2 Ver.2.08からVer.3.00について

3 Ver.2.07からVer.2.08について

3.1 追加機能

「機能・オプション登録」画面

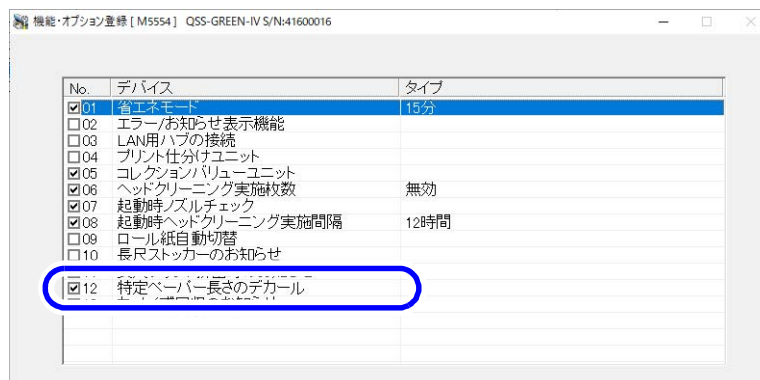
3.1.1 特定のペーパーの長さにおいて、デカール（ペーパーのカールを直す機能）をするかどうか選択できるようになりました。

特定のペーパーの長さによっては、デカールがペーパー全体に効かず、ペーパーのカールが直っている部分と直っていない部分がある状態になる場合があります。

このような状態が気になる場合は、デカールを無効にすることができます。

項目	設定内容
特定ペーパー長さのデカール	<p>ペーパーの長さが「245.0mm以上、305.0mm以下」の場合に、デカール（ペーパーのカールを直す機能）をするかどうか選択します。</p> <ul style="list-style-type: none"> 有効（チェックあり）：デカールする 無効（チェックなし）：デカールしない <p>参考</p> <ul style="list-style-type: none"> 以下のペーパーの長さの場合は、この設定に影響されません。 <ul style="list-style-type: none"> 245.0mm未満：デカールする 305.1mm以上：デカールしない

「機能・オプション登録」画面

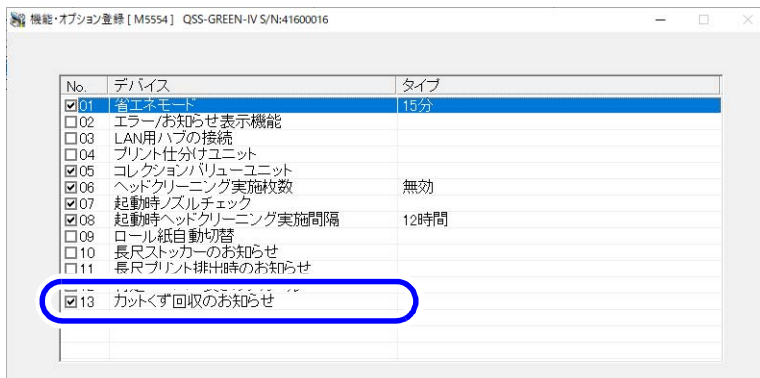
3.1.2 カットくず回収のお知らせを表示するかどうか選択できるようになりました。

項目	設定内容
カットくず回収のお知らせ	<p>カットくず回収のお知らせを表示するかどうか選択します。</p> <ul style="list-style-type: none"> 有効 (チェックあり): お知らせを表示する 無効 (チェックなし): お知らせを表示しない <p>この機能が無効の場合に表示されなくなるお知らせは、以下になります。</p> <ul style="list-style-type: none"> No.2120 「カットくずを回収してください」 No.2934 「カットくずの回収時期が近づいています カットくずを回収してください ----- ロール紙供給部のペーパーがなくなりました」 No.2959 「カットくずの回収時期が近づいています カットくずを回収してください ----- ペーパーマガジンのペーパーがなくなりました」 No.2961 「カットくずの回収時期が近づいています カットくずを回収してください ----- ロール紙供給部とペーパーマガジンのペーパーがなくなりました」 <p>重要</p> <ul style="list-style-type: none"> カットくずが溜まってくると、機械の動作に悪影響をおよぼすおそれがあるため、定期的にカットくずを回収してください。 <p>参考</p> <ul style="list-style-type: none"> この設定が無効の場合、終業点検の画面上にカットくず回収のメッセージが表示されます。

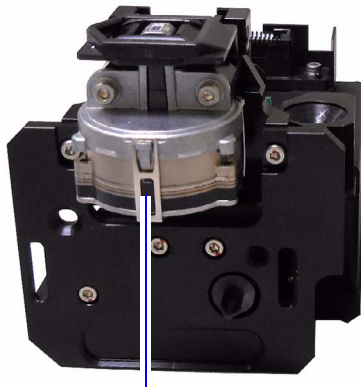
3.1.3 新しいCVPに対応しました。

オプションのCVPが新しいものになります。

それに伴い、プリンターソフトも変更されていますが、画面上での表示や操作方法に変更はありません。

- 新CVPが装着されている場合は、必ず以下のソフトが必要です。
 - プリンターソフト : Ver.2.08以降
 - EZ Controller : Ver.8.10以降
- 裏印字の仕様が変わります。
 - 印字仕様の詳細については、EZ Controller Ver.8.10以降のマニュアルをご覧ください。
- 新旧のどちらのCVPが装着されているかは、画面上では判別できません。

以下のように、実際に装着されているCVPの形状の違いで判別してください。

新CVP

印字ヘッド部の下部が円状になっている。

旧CVP

印字ヘッド部の下部が四角状になっている。

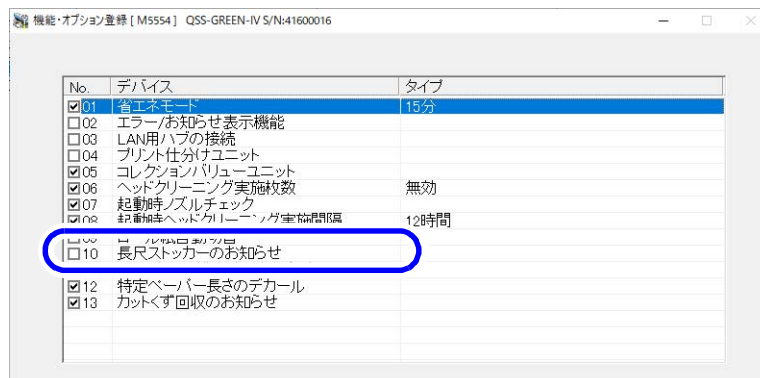
5.1.1 長尺プリント時、長尺ストッカー（オプション）の取り付け、取り外しについてのお知らせを表示できるようになりました。

長尺プリント以外のプリントから長尺プリントに切り替わるとき、長尺プリントを開始する前に長尺ストッカー取り付けのお知らせが表示されます。

長尺プリントから長尺プリント以外のプリントに切り替わるとき、長尺プリント完了時に長尺ストッカー取り外しのお知らせが表示されます。

これらのお知らせ表示を有効にするには、「機能・オプション登録」画面の「長尺ストッカーのお知らせ」にチェックを入れます。

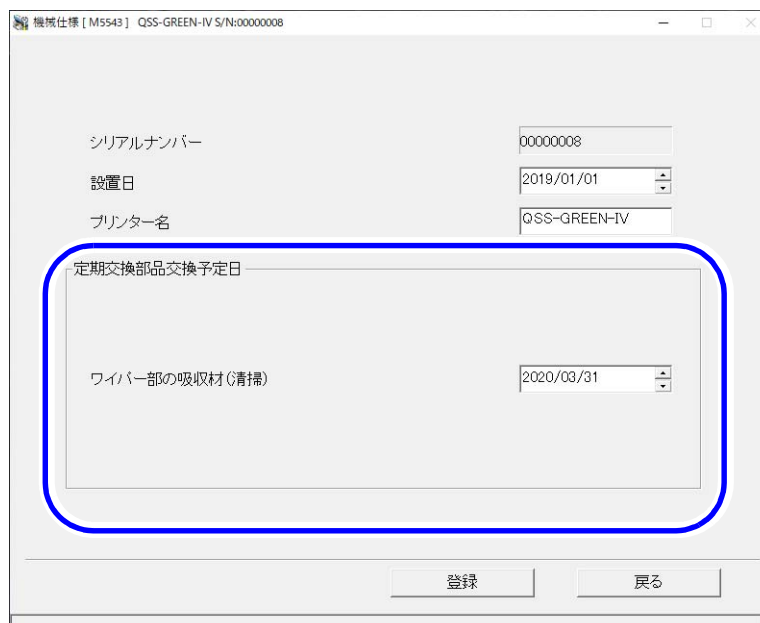
5.1.2 長尺プリント時、これまでは長尺プリントが1枚完了するごとに「プリントを取ってください」というお知らせが表示されていましたが、このお知らせ表示の有無を選択できるようになりました。

「機能・オプション登録」画面の「長尺プリント排出時のお知らせ」で設定します。

この設定がチェックありの場合、長尺プリントが1枚完了するごとに「プリントを取ってください」というお知らせが表示されます。

この設定がチェックなしの場合、長尺プリントが1枚完了してもお知らせは表示されません。

ただし、長尺プリントから長尺プリント以外のプリントに切り替わるときなど、状況によってはお知らせが表示されます。
